ОБЩИНА ЛЯСКОВЕЦ

**ДО
ВСИЧКИ ЗАИНТЕРЕСОВАНИ ЛИЦА
ВЪВ ВРЪЗКА С ПРОЦЕДУРА „ПУБЛИЧНО СЪСТЕЗАНИЕ”
ЗА ВЪЗЛАГАНЕ НА ОБЩЕСТВЕНА ПОРЪЧКА С ПРЕДМЕТ:
„РЕКОНСТРУКЦИЯ НА СГРАДА ЗА ОБЩЕСТВЕНО ОБСЛУЖВАНЕ
В УПИ VII, КВ. 29 ПО ПУП НА ГР. ЛЯСКОВЕЦ”
ПО ПРОЕКТ: „МРЕЖА ЗА ЗЕЛЕНИ РАБОТНИ МЕСТА –
НАСЪРЧАВАНЕ НА ЕКОТУРИЗМА И БИОЛОГИЧНОТО ЗЕМЕДЕЛИЕ,
КАТО ИНОВАТИВНИ МЕХАНИЗМИ ЗА ЗАЕТОСТ
И УСТОЙЧИВО МЕСТНО РАЗВИТИЕ В СЕЛСКИТЕ РАЙОНИ
В ТРАНСГРАНИЧНАТА ОБЛАСТ РУМЪНИЯ - БЪЛГАРИЯ”**

Относно: Постъпило искане за разяснения по реда на ЗОП от заинтересовано лице в процедурата за възлагане на обществена поръчка.

Детайли 1:5
Керамична фасада
Details Teling tiles 23

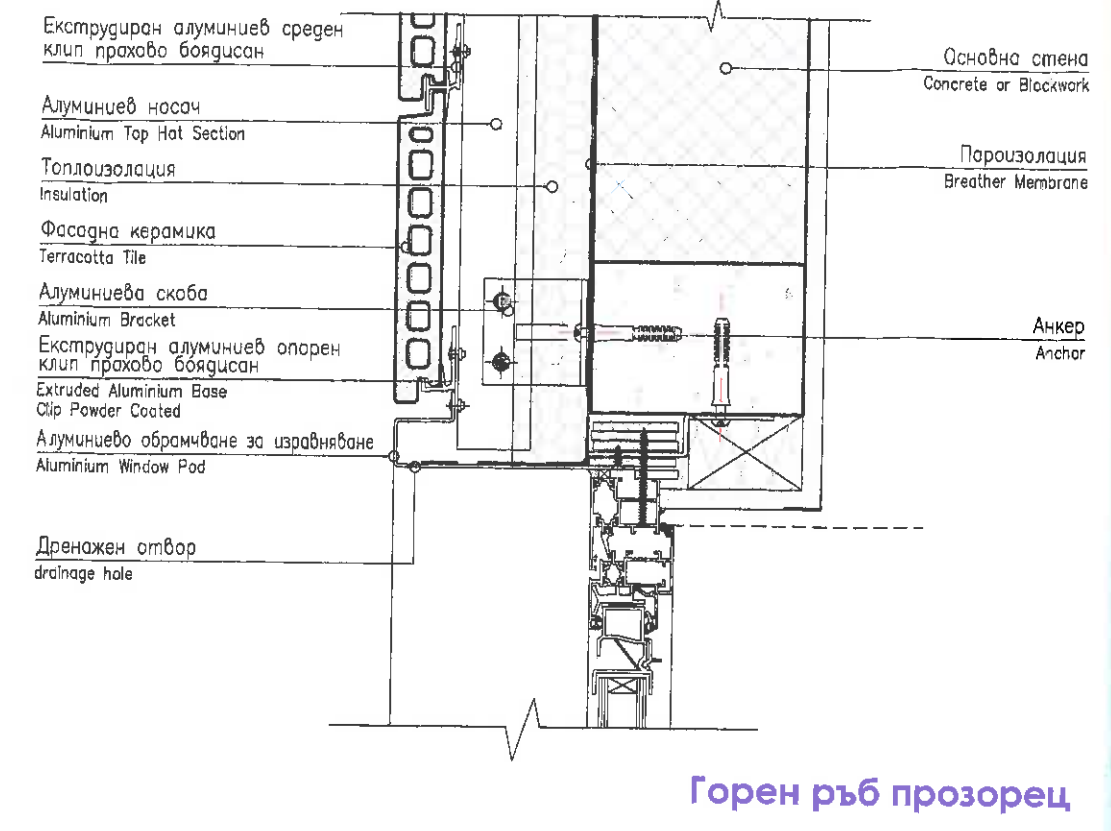
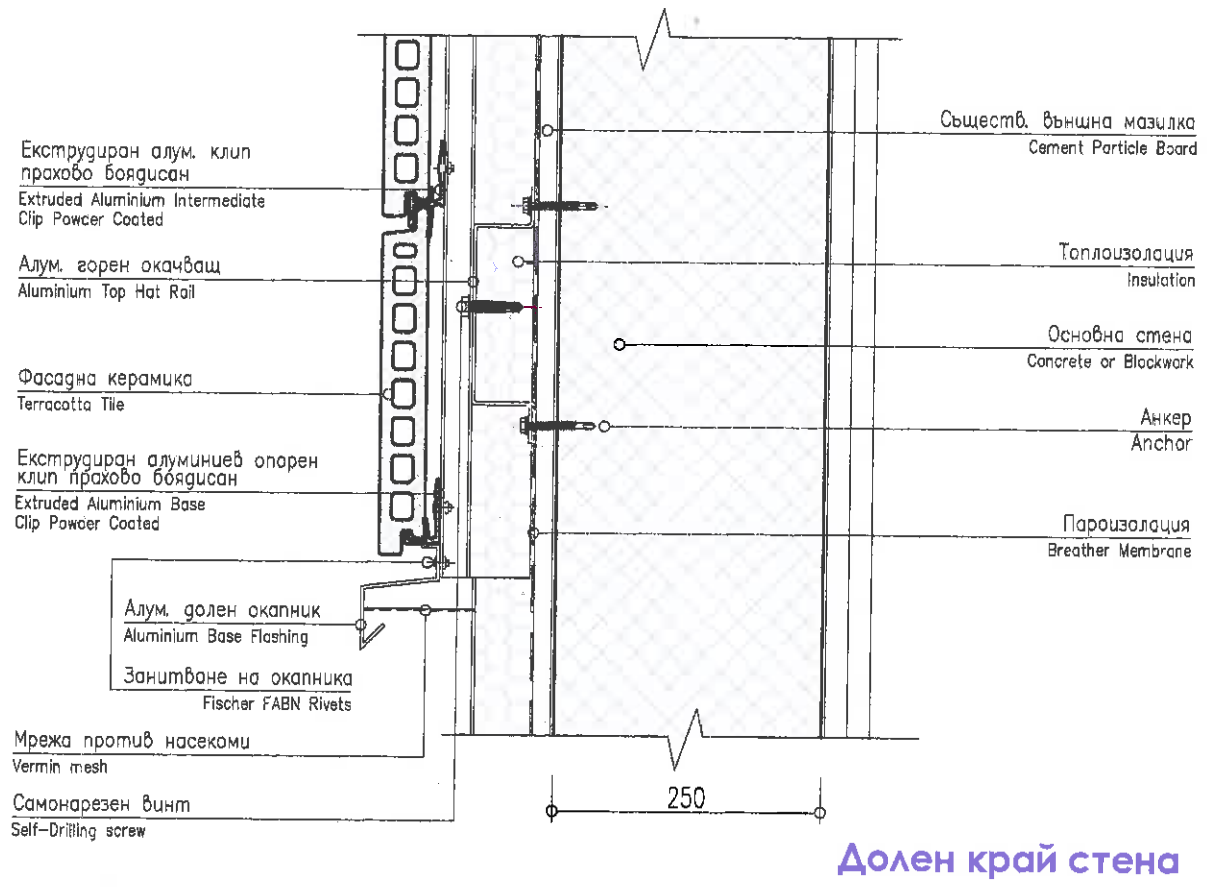
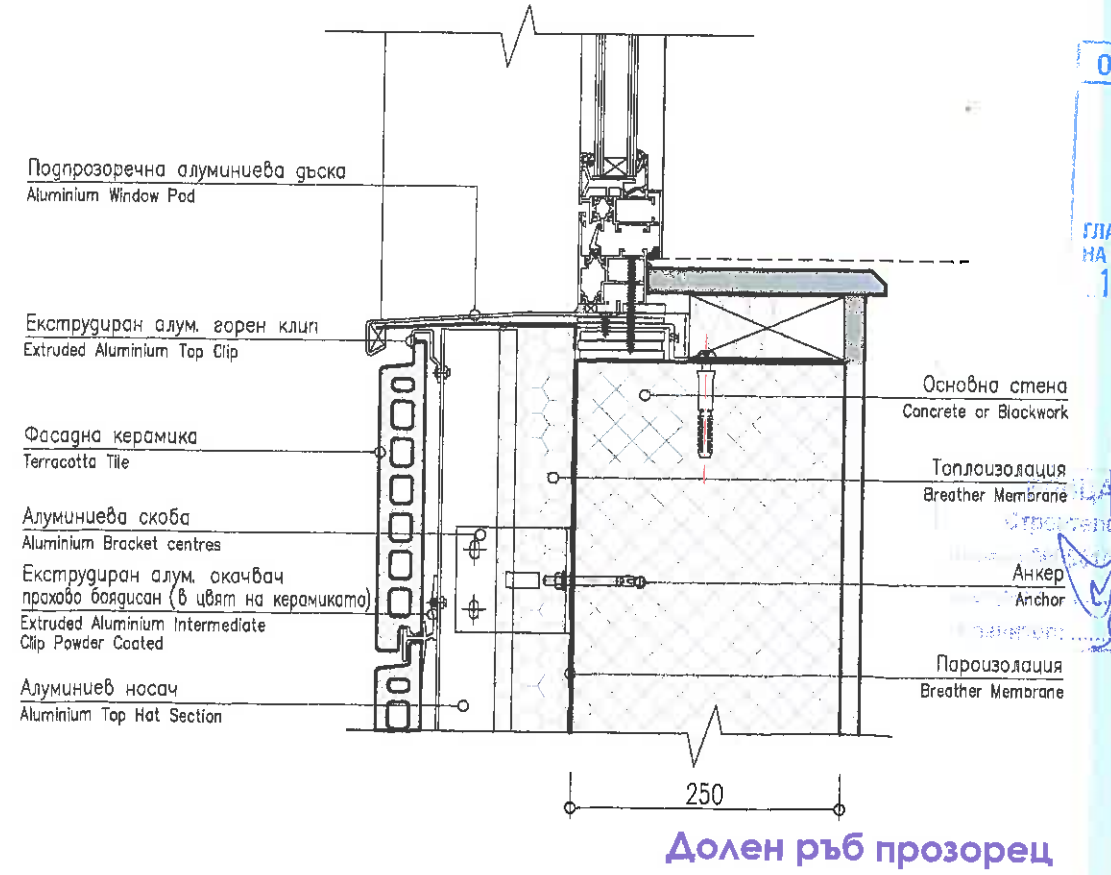
Въпрос 1: „т. 48 – Направа вентилируема керамична фасада, вкл. обръщане около прозорци и врати – в инвестиционния проект липсват посочените в т. 2.2..1 от техническата спецификация детайли – моля за разяснения и уточняване приблизителни цветове по RAL”.

Отговор 1: Относно позиция 48. от част „Архитектура“ на инвестиционния проект „Направа вентилируема керамична фасада, вкл. обръщане около прозорци и врати“, при сканиране на инвестиционния проект и публикуване в Профила на купувача, е пропуснат чертеж 23 „Детайли Керамична фасада“, като същия прилагам към настоящите разяснения.

Относно цветовете по RAL, да се има предвид, че каталожните цветове на производителите са специфични, а определянето им по RAL чрез визуално

сравнение е субективно и неточно, зависещо от качеството на печата или цветовете характеристики на монитора. За това при определяне на цветовете, единствения меродавен начин е директен избор от каталога на производителя, съгласувано с архитекта. Това се отнася за керамичните фасади, дограмите, бондовете и всички останали цветове.

Цветовете на керамичните фасади са два, съгласно показаното в проекта. Цветовете трябва да се изберат от каталога на производителя и се съгласуват с архитекта, като ориентировъчно са RAL 8012 (червено-кафяво) и RAL 1014 (слонова кост).

Ел. табло сутерен

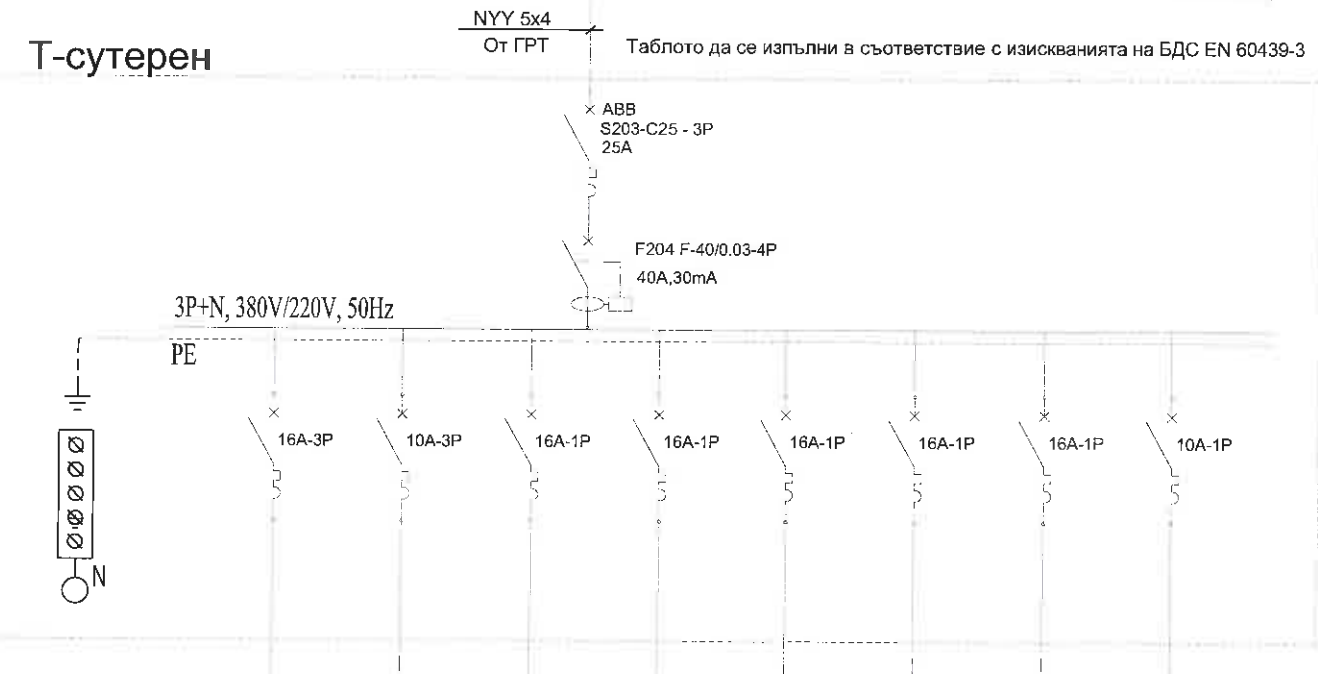
Въпрос 9: „т. 206 – Изработка и монтаж табло Т-сутерен по схема – липсва схема”.

Отговор 9: При сканиране на инвестиционния проект и публикуване в Профила на купувача, е пропусната схемата на табло сутерен, като схемата на табло Т-сутерен е приложена към настоящите разяснения – чертеж „Ел. табло сутерен“.

MA60, MA120 & MA240

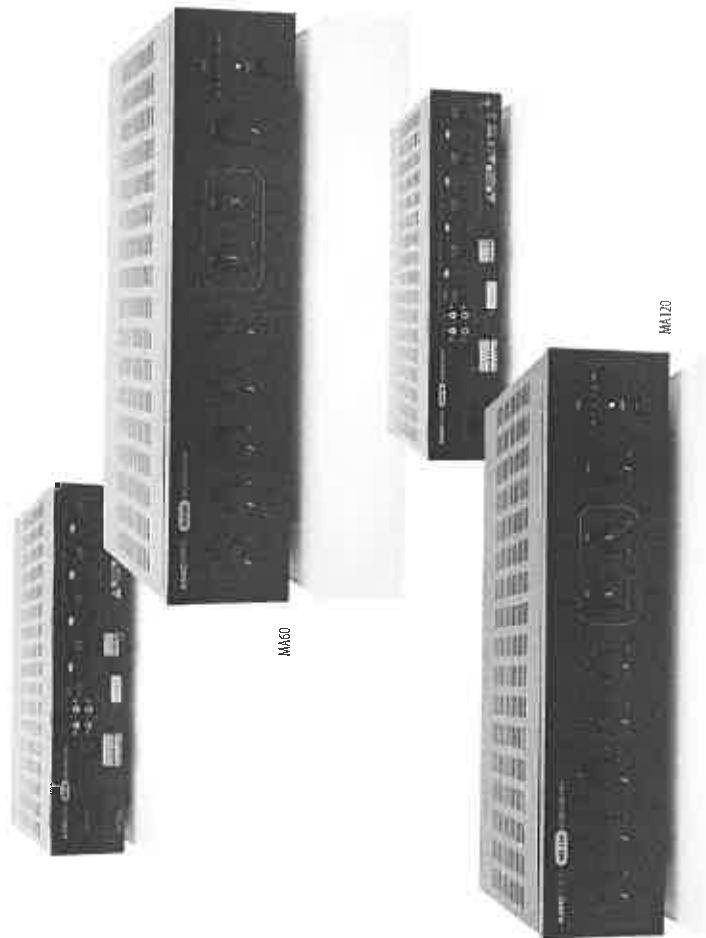
Въпрос 11: „т. 231 – Доставка и монтаж шкаф с оборудване за озвучителна инсталация (по схема) – моля за уточняване на технически параметри”.

- Усилвател (Amplifier 100V) с параметри \square 100 W/100 V, предназначен за RACK монтаж 19" или еквивалентен, по приложена примерна спецификация към настоящото разяснение – приложение 3. Усилвателят е включен в оборудването по позиция 231. от КСС (Образец № 6А от документацията за участие в процедурата по възлагане на обществената поръчка);
